Acuerdo 950 Por el cual se aprueba la incorporación del cambio en los límites de generación y absorción de potencia reactiva de la unidad 1 de la planta de generación Termodorada y la respectiva curva de carga

950

6 Abril, 2017

CURVA DE CARGABILIDAD UNIDAD 1

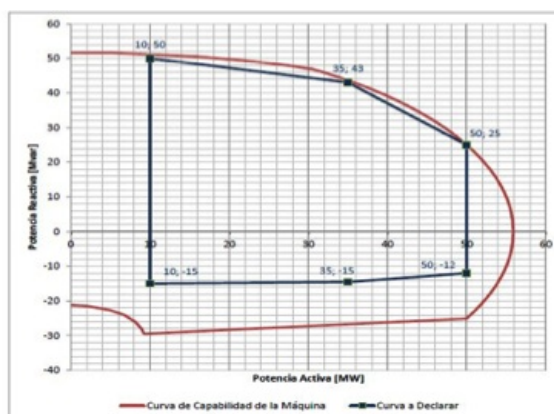
- 2** Que como resultado de la realización de las pruebas de potencia reactiva de la unidad 1 de la planta de generación Termodorada, se encontraron diferencias en los límites de generación y absorción de potencia reactiva, haciéndose necesario solicitar el cambio de los parámetros de la curva de cargabilidad.

- 1** Aprobar la declaración de una nueva curva operativa de carga de la unidad 1 de la planta de generación Termodorada, en las que se define la capacidad para entrega y absorción de potencia reactiva de la unidad en función de la potencia activa generada.

Unidad	Parámetro a modificar	Valor anterior	Valor nuevo
Termo Dorada Unidad 1	Capacidad de Generación Reactivos (Mvar) en 10 MW	20	50
	Capacidad de Generación Reactivos (Mvar) en 10 MW	-20	-19
	Capacidad de Generación Reactivos (Mvar) en 35 MW	20	43
	Capacidad de Generación Reactivos (Mvar) en 35 MW	-20	-15
	Capacidad de Generación Reactivos (Mvar) en 50 MW	20	25
	Capacidad de Generación Reactivos (Mvar) en 50 MW	-20	-12
